Oggetto: TRENTIN ASFALTI S.r.l. Trasferimento impianto di recupero fresato d'asfalto all'interno della cava denominata Bonelle a Vedelago (TV). Verifica di assoggettabilità alla VIA art. 19 D.Lgs. 152/2006

PROVINCIA DI TREVISO
PARERE COMITATO TECNICO PROVINCIALE VIA
(L.R. 18/2/2016 n. 4 - D.Lgs. 3/4/2006 n. 152)

Oggetto: Trasferimento dell'impianto di recupero del fresato d'asfalto all'interno della cava denominata "Bonelle". Proponente: TRENTIN ASFALTI SRL
Comune di localizzazione: Vedelago (TV)
Procedimento di VERIFICA DI ASSOGGETTABILITÀ ALLA VALUTAZIONE DI IMPATTO AMBIENTALE art. 19 D.Lgs. n. 152/2006

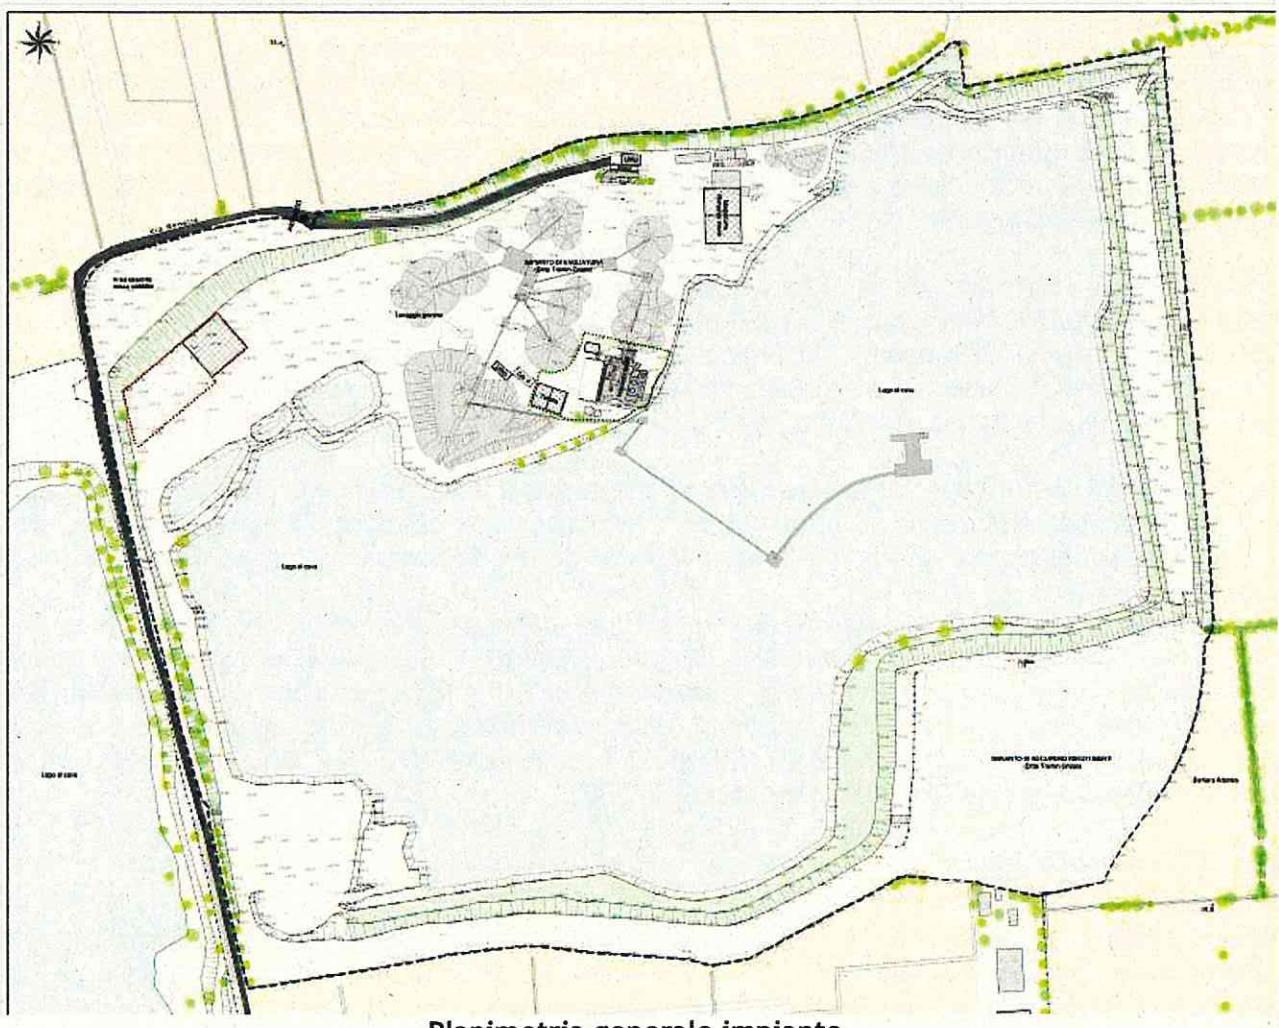
Considerazioni: sulla base della documentazione prodotta, in relazione alle previsioni degli strumenti di pianificazione e governo del territorio attualmente vigenti sull'area, per l'intervento proposto non sono stati evidenziati vincoli che impediscono l'attuazione di quanto richiesto.

L'istanza presentata prevede deroga alle previsioni dello strumento urbanistico, atteso che all'interno dell'area di cava è possibile autorizzare manufatti o impianti di prima lavorazione connessi con l'attività di coltivazione ai sensi della L.R. 13/2018, ed impianti di recupero rifiuti inerti ai sensi della L.R. 3/2000, destinati ad essere rimossi al cessare dell'attività di cava secondo l'autorizzazione regionale a coltivare il bacino estrattivo “Ca' Matta-Bonelle”, in un contesto coerente con le indicazioni della L.R. 3/2000.
